Fagnotat

Fra
Plan- og bygningsetaten

Forslag til detaljregulering anbefales vedtatt Fana. Gnr. 94, Bnr. 6 mfl., Rød, Arealplan-ID 70710000

Figur 2 - Utsnitt fra vedlagte fotomontasje som viser foreslått bebyggelse sett mot øst, fra Krokeidevegen.

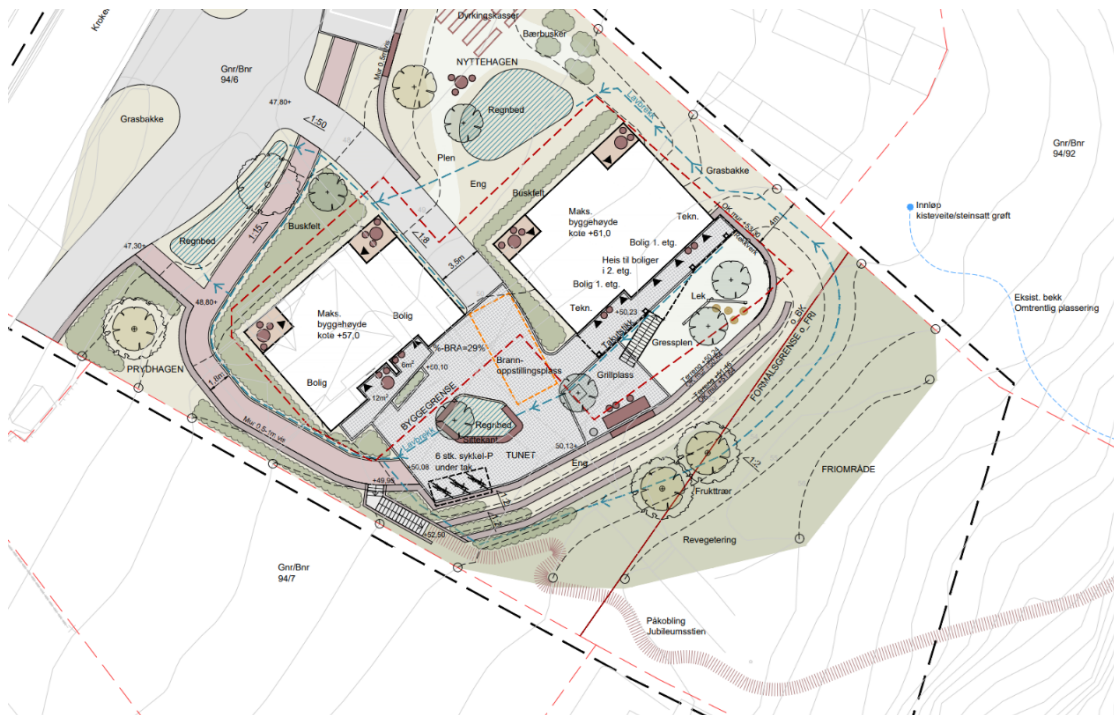
Byggene på eiendommen vurderes ikke verneverdige som enkeltminner, men har verdi som kulturmiljø. Forslaget forutsetter riving av bebyggelsen, men holder på den overordnede tunstrukturen og arkitekturen i området gjennom plassering av bygg, fargebruk, materialbruk og takvinkler. Hovedhuset som står på eiendommen i dag, er høyere enn planlagte bygg, og utført med mansardtak. Annekset rives og erstattes med et nybygg arkitektonisk lignende låven som tidligere har stått på eiendommen på samme plass. Det har vært vurdert andre typer tunstruktur med småhus, men med hensyn til strøkskarakteren støtter vi forslaget med to større hus.

Det er positivt at bebyggelsen er foreslått med trekledning og saltak. Etat for utbygging har til sluttbehandling varslet at de ikke ønsker å sikre at takskifer gjenbrukes, til tross for at dette er kartlagt som gjennomførbart i vedlagte ombrukskartlegging. Tidligere var dette del av de omforente rammene for saken, men i siste forslag til bestemmelser er dette kravet erstattet med at takstein kun skal tilstrebes gjenbrukt. Vår vurdering er at dette ikke gir juridisk sikring

for at det faktisk følges opp, og vi innstiller derfor på at ordet «tilstrebes» strykes fra punkt 3.1.1.h.
